IP3 – COIMBRA (TROUXEMIL) / MEALHADA
IC2 – COIMBRA / OLIVEIRA DE AZEMÉIS (A32/ IC2)
IC3 – COIMBRA / IP3

ELEMENTOS ADICIONAIS AO EIA

SETEMBRO 2008

PREÂMBULO

Figura II.1.1 – Fluxograma do Historial

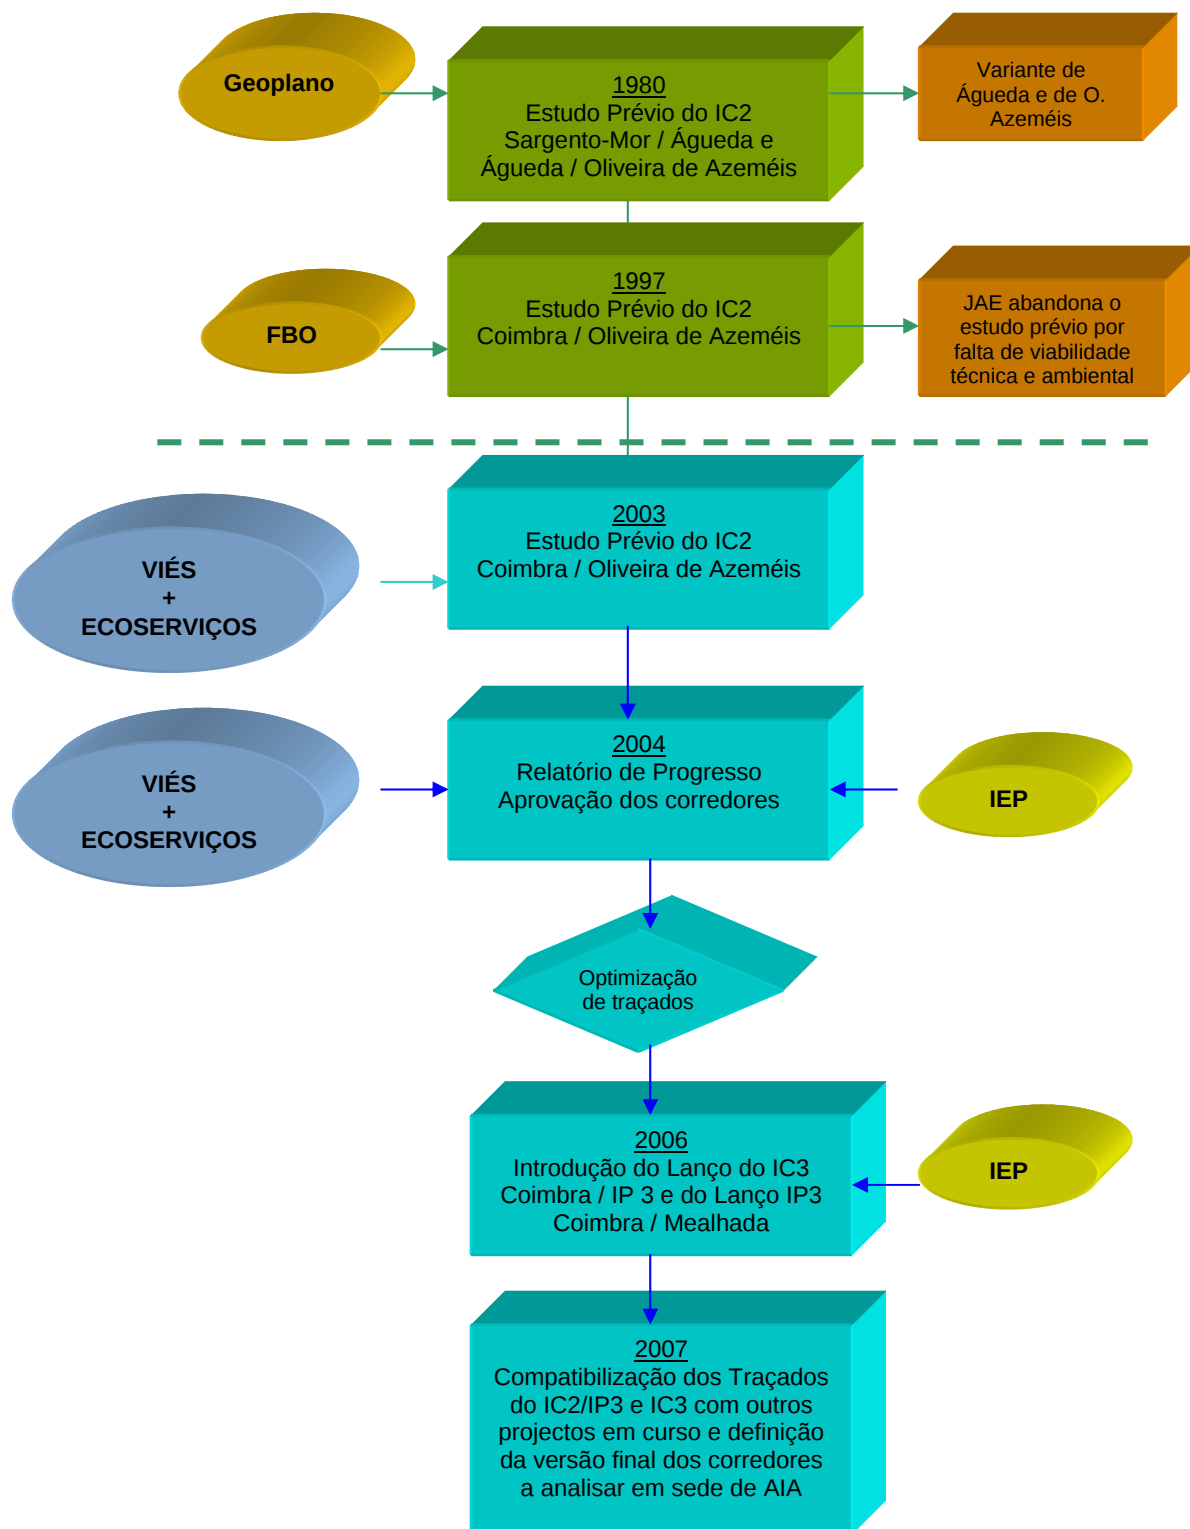
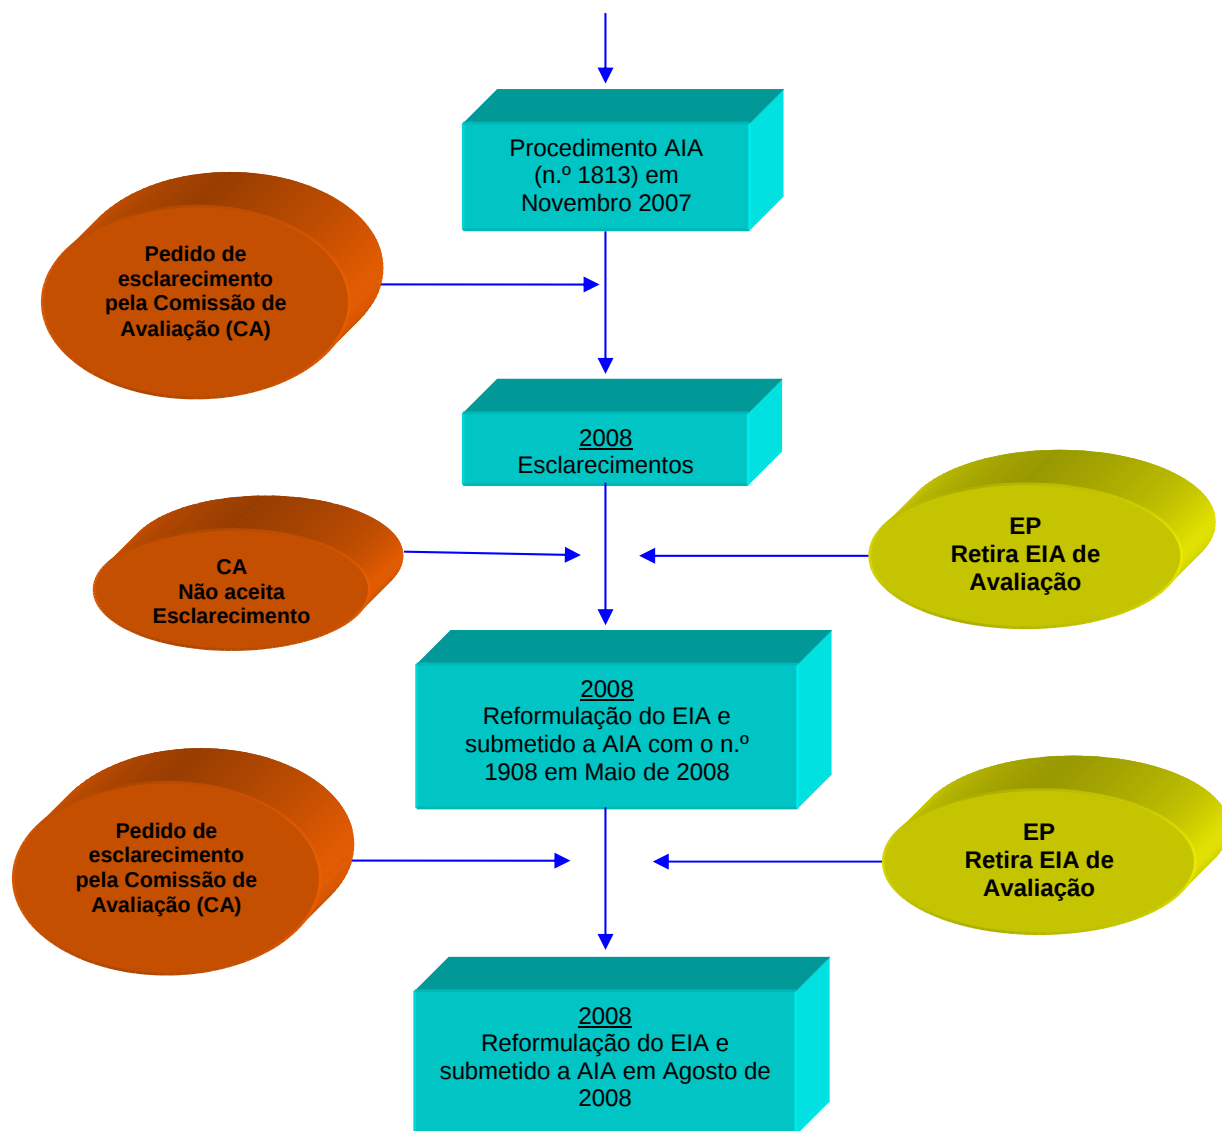
6 – “ Idêntica situação ocorre no capítulo “Objectivos e Justificação do Projecto”. No historial do processo não são mencionados os processos de AIA encerrados. O fluxograma encontra-se incompleto e refere incorrectamente a APA quando deveria referir Comissão de Avaliação. Na descrição dos objectivos do projecto é de referir que o IC3, entre Tomar e Coimbra já foi objecto de uma DIA favorável condicionada a 9 de Maio de 2008e não como o EIA refere (“...aguarda-se a breve trecho a conclusão do procedimento da AIA...”).”

No fluxograma que se segue apresenta-se novamente o historial do processo.

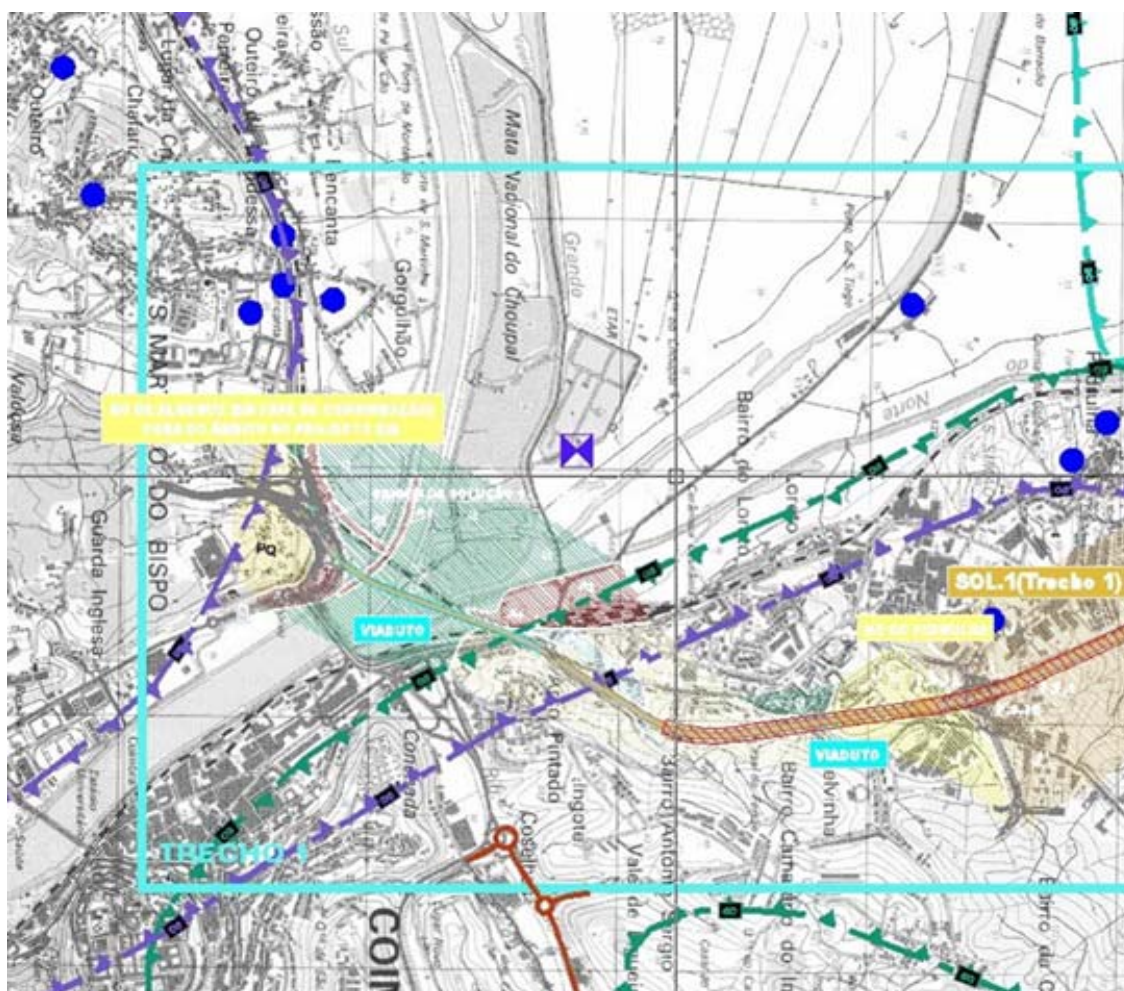
No Cap. II.2 na pág.II.10 refere-se que “Entre Tomar e Coimbra, o lanço do IC3 foi objecto de um estudo prévio, aguardando-se a breve trecho a conclusão do Procedimento de AIA.” Esta informação não foi actualizada neste ponto, estando, no entanto, referenciado na pág. I.8 na Figura I.9.1 que o referido lanço do IC3 tinha DIA emitida.

Na figura que se segue apresenta-se a rectificação.
